改善箇所説明図

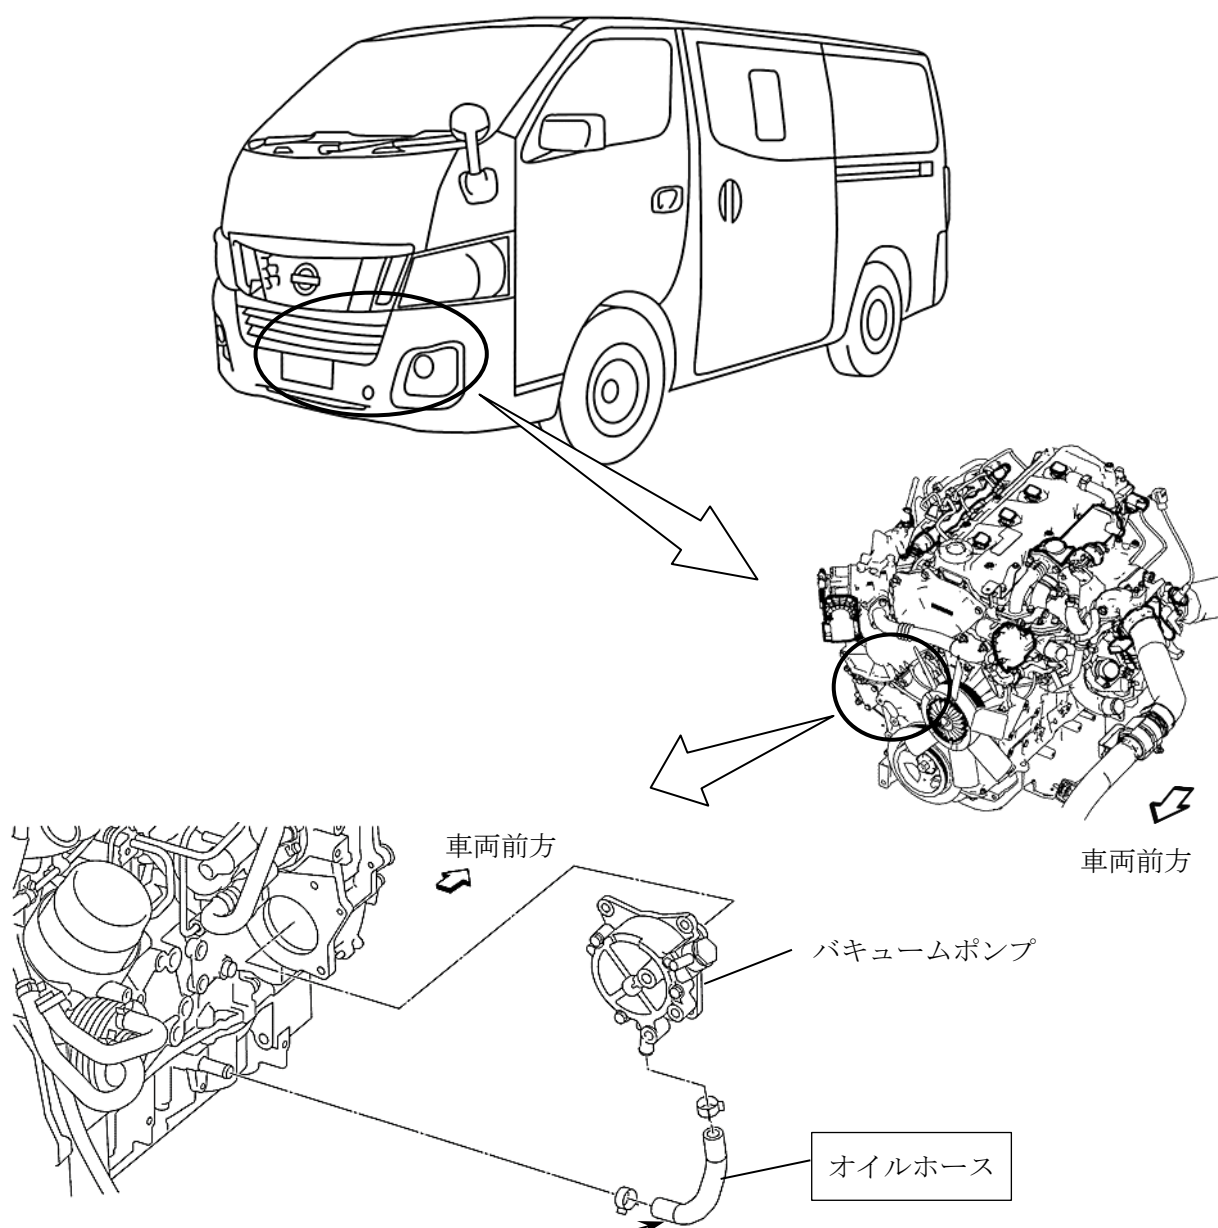
基準不適合発生箇所

ディーゼルエンジンのバキュームポンプにおいて、オイルホースの耐久性が不足しているため、オイルの圧力変動による変形が繰り返されて当該ホースに亀裂が生じるものがある。そのため、エンジンオイルが漏れて警告灯が点灯し、そのままの状態で使用が続けると、最悪の場合、エンジンが潤滑不良となり、走行中にエンジンが停止するおそれがある。

改善の内容

全車両、当該バキュームポンプのオイルホースを対策品と交換する。

識別：銀色のシールをモデルナンバープレートに貼り付ける。
